**Европейская экономическая комиссия**

**Рабочая группа по вопросам освещения и световой  
сигнализации**

**Шестьдесят седьмая сессия**  
Женева, 26–29 марта 2012 года

**Доклад Рабочей группы по вопросам освещения  
и световой сигнализации о работе ее шестьдесят  
седьмой сессии**

Рис. 1  
(маркировка для одиночных фонарей)

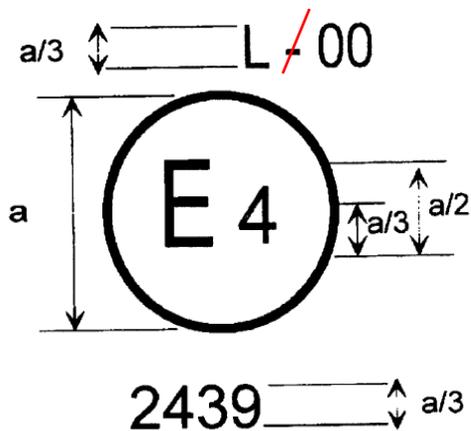
Приложение 1, рис. 1 изменить следующим образом:

$a = 5$  мм мин.

Рис. 1

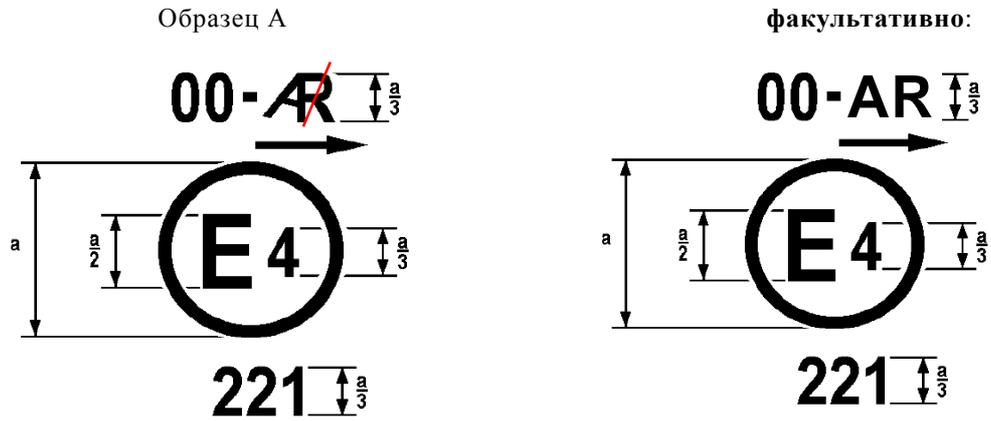
Приложение 2, рис. 1 изменить следующим образом:

Пункт 6.21.4.2.2.2 изменить следующим образом:

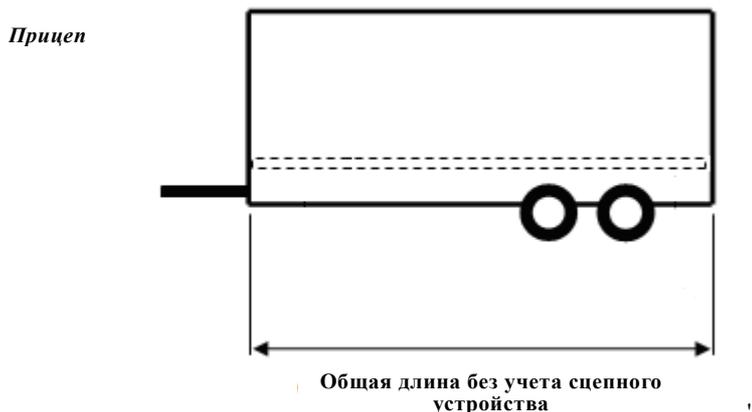
**A – расстояние между наиболее выступающей частью маркировки и передней частью транспортного средства. Максимальное значение A составляет 2 400 мм (см. пункт 6.21.4.2.1.1)".**

"6.21.4.2.2.2 для прицепов – от **общей** длины транспортного средства (без учета сцепного устройства).

#### Минимальные горизонтальные (H) и минимальные вертикальные (V) углы распространения света в пространстве

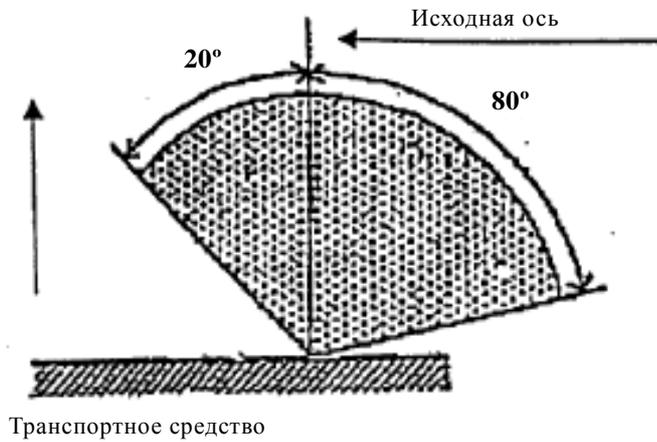
Часть дополнения 16 к Правилам № 50 ООН (см. пункт 56 доклада).

Приложение 1 изменить следующим образом:
